郑州市城乡规划局高新技术产业开发区规划分局 棚户区改造控制性详细规划方案公示

项目名称: 郑州高新区第C20、C21街坊(岗崔棚户区改造)控制性详细规划

郑州市城乡规划局 控制性详细规划修改必要性公示

项目名称: 《郑州市第06-534-K01街坊控制性详细规划》(北戴河改造项目)控规修改

附图: 1. 区位图 2. 用地规划图(修改前) 3. 控制指标(修改前)

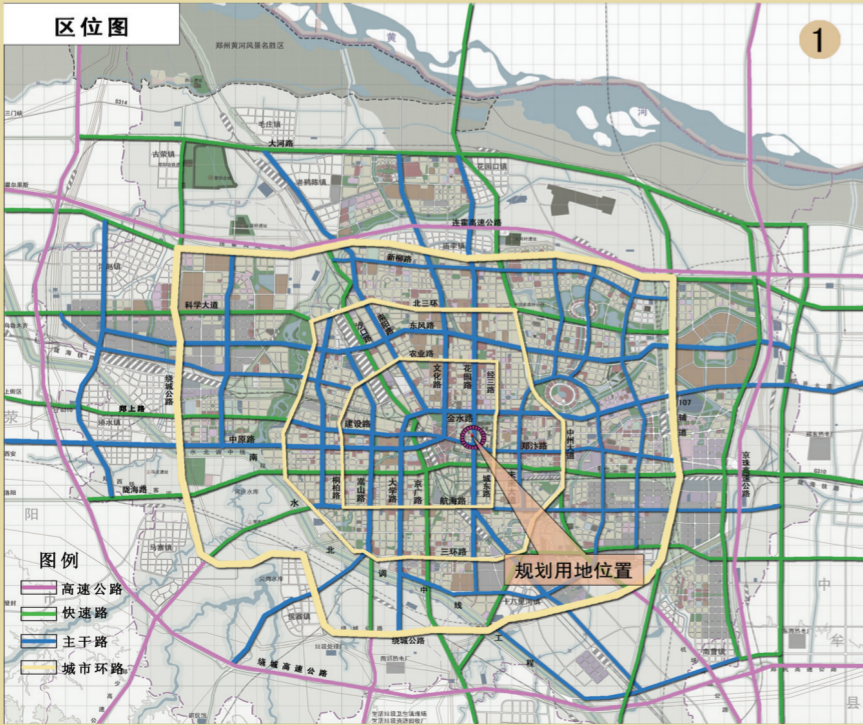
修改内容: 1. 道路交通调整: 06-534-K01-02地块北侧增加一条10米宽东西向内部道路(对外使用)。
2. 控制指标调整: 对照最新的《城市用地分类与规划建设用地标准(GB 50137-2011)》, 将06-534-K01-02、06-534-K01-03、06-534-K01-04地块的用地性质由商业金融业用地修订为商业用地, 将06-534-K01-02地块容积率由小于5.79调整至小于2.0, 建筑高度由小于100米调整至小于45米。

3. 其他调整: 06-534-K01-02地块其他控制指标及配套设施应根据现行《郑州市城乡规划管理技术规定(试行)》及其他相关技术规定要求进行修改完善。
